Datum 12 mei 2016
Ons kenmerk 2016/226389
Contactpersoon Kim Beckers
Doorkiesnummer 06 20302541
E-mail kbeckers@haarlem.nl
Bijlag(n) Bijlage 1: Verkeersgeneratie plan Remiseterrein
Bijlage 2: Locaties parkeerkoffers en varianten in het verkeerscirculatieplan
Onderwerp Afweging varianten verkeerscirculatie Remiseterrein

Varianten aangedragen door bewoners

Bijlage 1: Verkeersgeneratie plan Remiseterrein

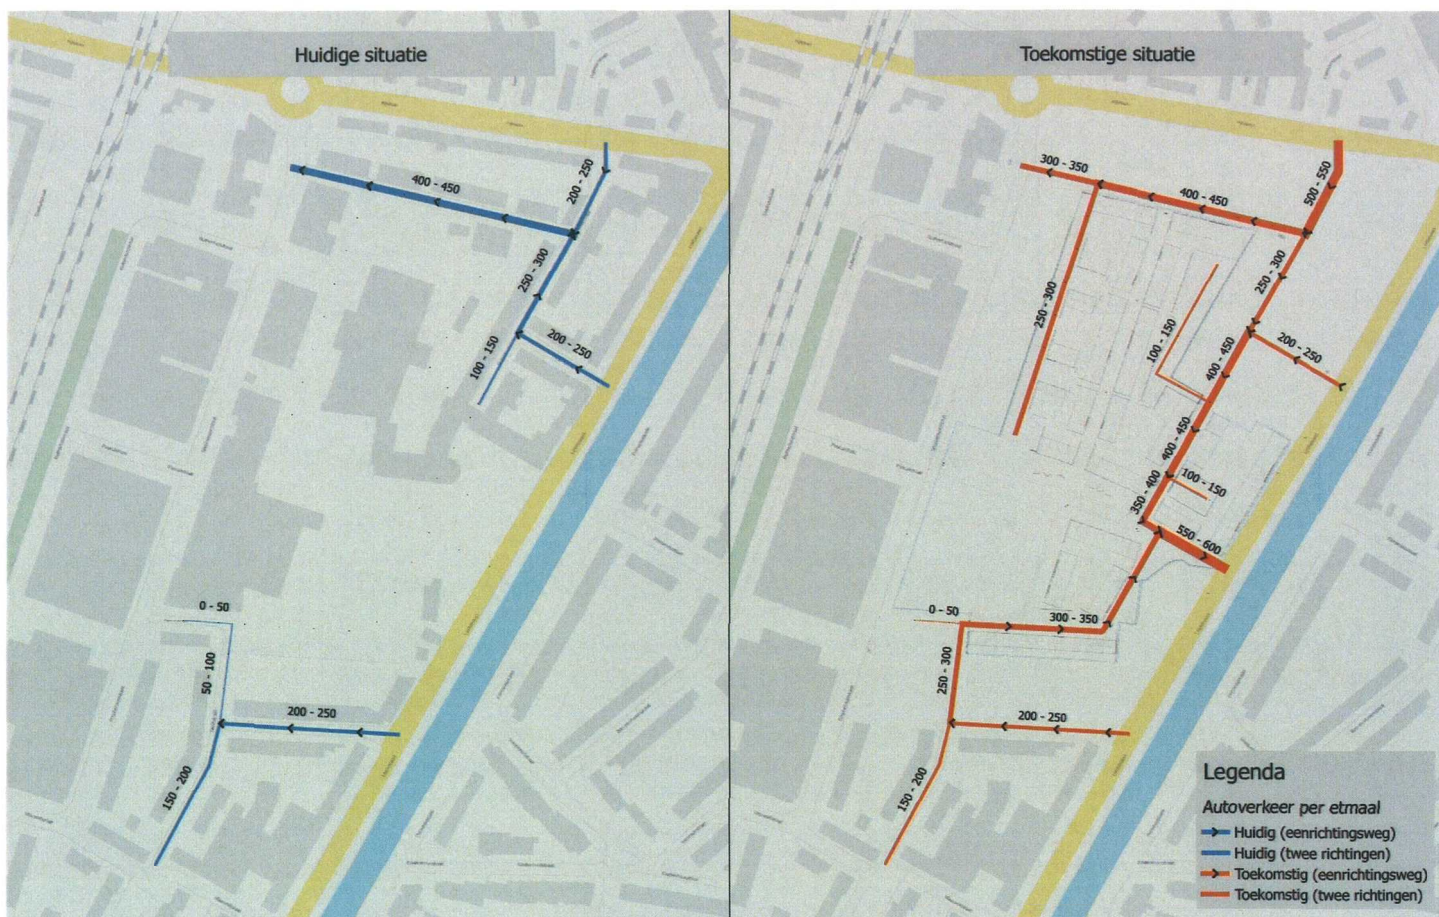
In de huidige situatie wordt het doorgaande verkeer in het noordelijke deel van de wijk afgewikkeld via de Boogstraat. In de toekomstige situatie kent de Boogstraat vooral bestemmingsverkeer en zal een groot deel van het doorgaande verkeer worden afgewikkeld via het huidige en het nieuwe deel van de Geweerstraat. Daardoor blijft de verkeersintensiteit in de Boogstraat binnen dezelfde bandbreedte. De grootste toename in verkeersintensiteit wordt verwacht in het nu doodlopende deel van de Geweerstraat: van 100 – 150 auto's per etmaal naar 400 – 450 auto's per etmaal. De grootste verkeersintensiteit in absolute zin wordt verwacht in het laatste stukje van het nieuwe deel van de Geweerstraat: 550 – 600 auto's per etmaal. De verkeersintensiteit blijft hiermee ruim binnen de CROW norm voor erftoegangswegen van 4000 – 6000 auto's per etmaal.
